**COMMUNE DE NOYERS-SAINT-MARTIN  
27 RUE DES BOULEAUX  
60480 NOYERS-SAINT-MARTIN**

**REJET DES EAUX D'UNE UNITÉ DE DÉCARBONATATION ET DE  
DENITRIFICATION DES EAUX DU CAPTAGE AEP COMMUNAL.**

**EXPERTISE DE L'HYDROGÉOLOGUE AGRÉÉ EN MATIÈRE  
D'HYGIÈNE PUBLIQUE POUR LE DÉPARTEMENT DE L'OISE**

**AVIS HASA/11202223  
23 Novembre 2022**

Figure 3 : Localisation de l'usine de traitement dans le PPI

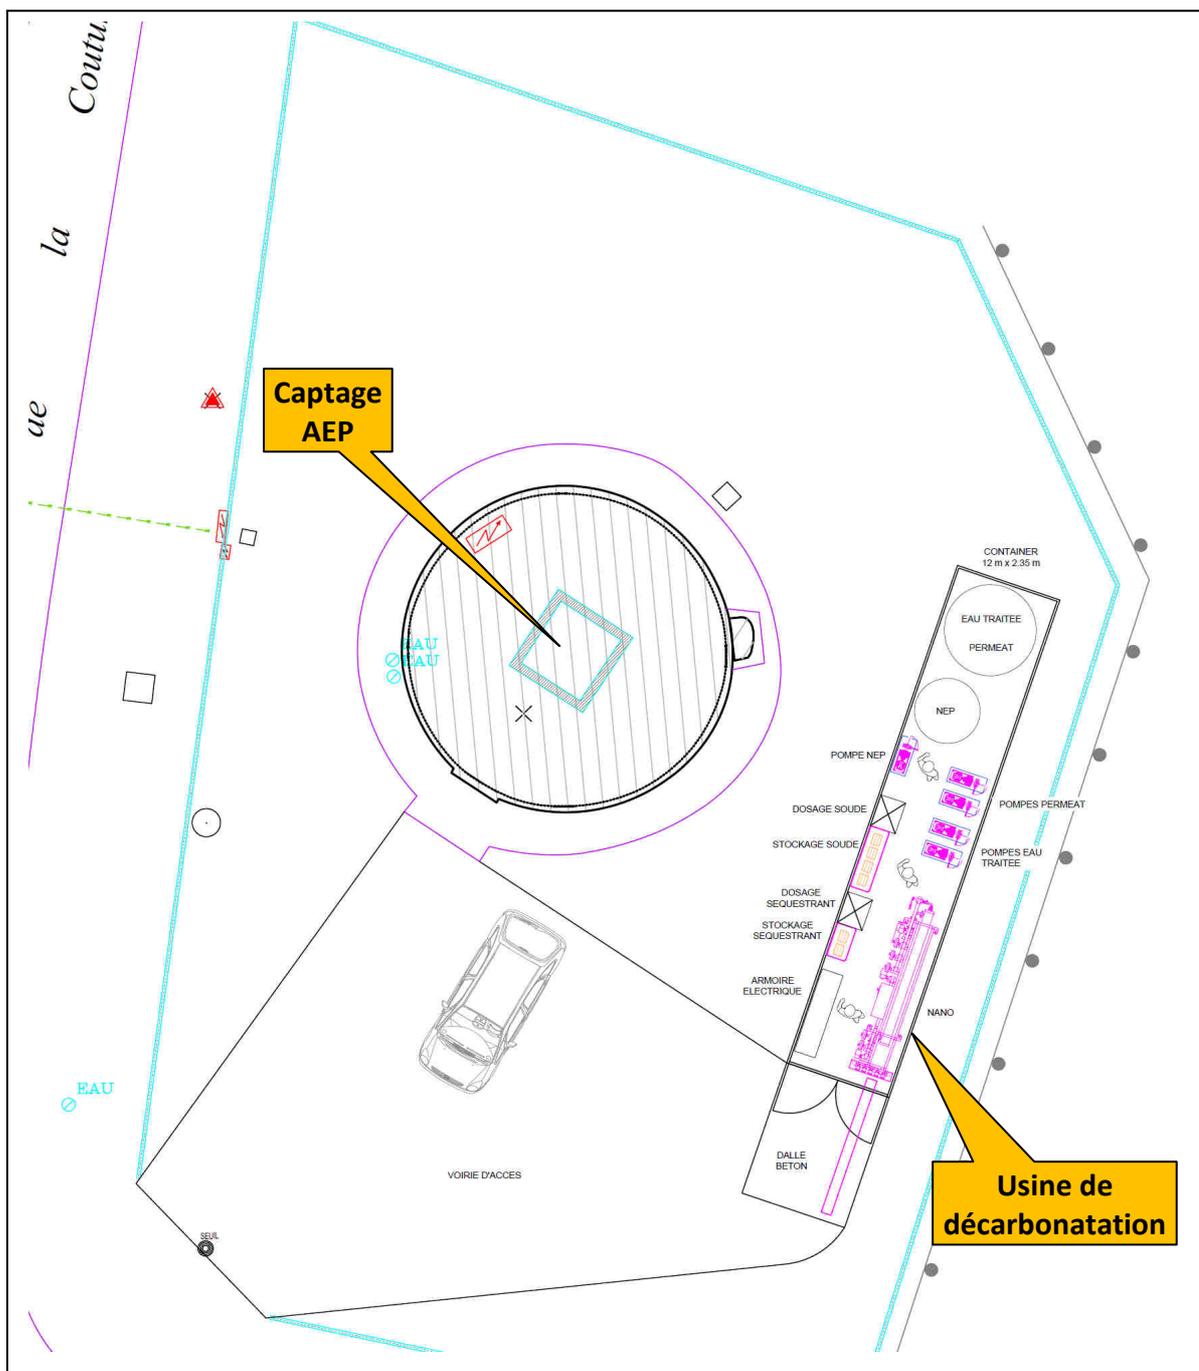
Le projet consiste à créer de toute pièce une station de traitement des eaux issues du captage AEP local. Des ouvrages sont prévus dans la parcelle du périmètre de protection immédiate à quelques mètres à peine du captage lui-même.

Le pétitionnaire devra être très sensible aux travaux d'excavation et de fondation sur le site. Il faut qu'il s'assure de la compétence des personnels qui vont réaliser les ouvrages afin qu'ils soient prudents et formés dans le respect des exigences sanitaires de protection du captage.

Les excavations pour les besoins du chantier seront de faibles profondeurs, de courte durée. Elles devront avoir lieu en dehors des périodes de pluies. Les voiries complémentaires devront être constituées de graves calcaires ou de dalle béton. L'utilisation de couverture routière (asphalte, bitume etc.) est interdite.

Figure 4 : Extrait de carte géologique du secteur

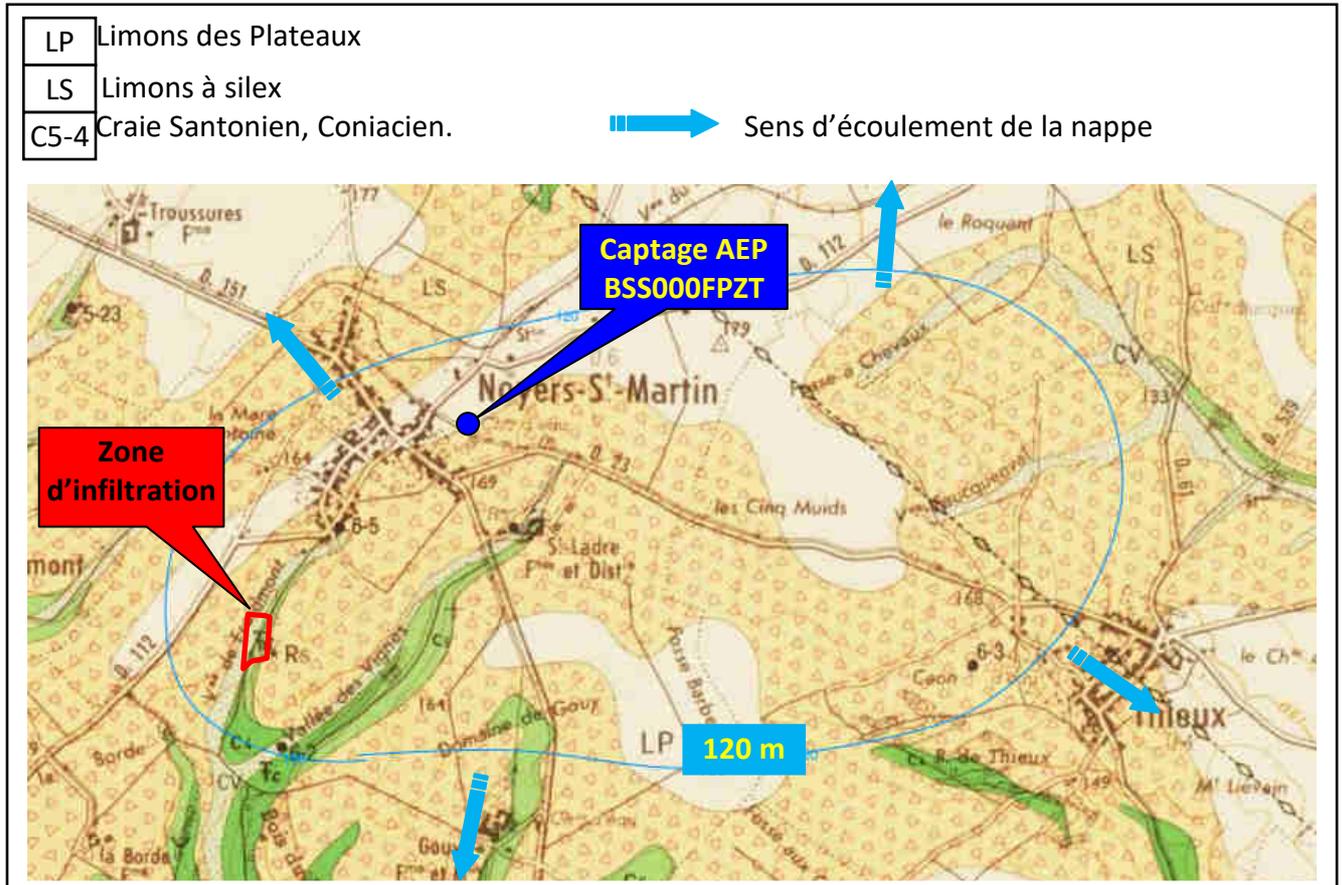
On constate (Figure 4) que le captage ainsi que la surface d'infiltration des concentrâts sont localisés à l'intérieur de la courbe piézométrique 120 m. Ce qui veut dire que les écoulements sont difficiles à distinguer entre ces deux points. Il subsiste un doute sur la détermination de la position amont et aval entre le captage et la surface d'infiltration. Les données mises à notre disposition ne permettent de trancher sur ce point en déterminant lequel est en amont de l'autre.

Ce doute nous amène à rester prudent sur le sens des écoulements latéraux entre le captage et la surface d'infiltration.

Les données en notre disposition ne nous permettent pas de connaître le cône de rabattement du captage qui pompe pendant une durée de 10 heures par jour. Il est possible que les écoulements influencés par les pompages puissent se diriger de la zone d'infiltration vers le captage AEP de la commune. Nous n'avons aucun moyen de le savoir par manque de données.

L'incertitude sur la position amont-aval de la surface d'infiltration par rapport au captage AEP nous mène à préconiser un suivi de la qualité de l'eau dans un ouvrage situé entre le captage AEP et la surface d'infiltration pour le Fer, les Nitrates et la Silice.
